Tillgänglighetsinventering av kommuner

# Finström kommunkansli

Januari 2024

En bild av sammanträdesrummet och personalrummet.

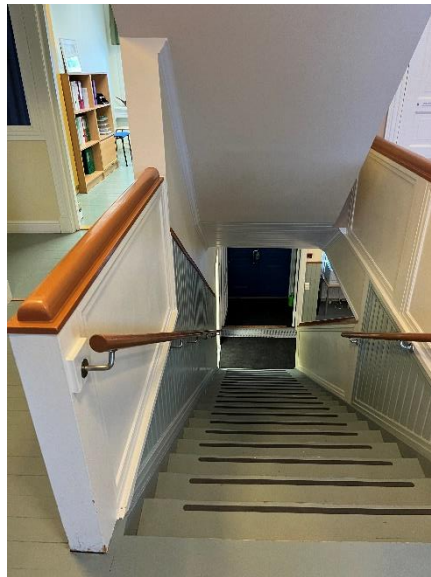
Det finns ett vanligt kök utan höj-och sänkbara överskåp och det finns tillgång till persienner samt gardiner för att avskärma dagsljus. Utrymmet är rymligt och dörrpassagebredden för en dörr är 80 centimeter, det är pardörrar vilket möjliggör för en större passagebredd. Belysningen är acceptabel och ljudmiljön är god. Det saknas skyltning till detta rum. Utrymmet fyller två funktioner, det är både sammanträdesrum och personalrum med kök.
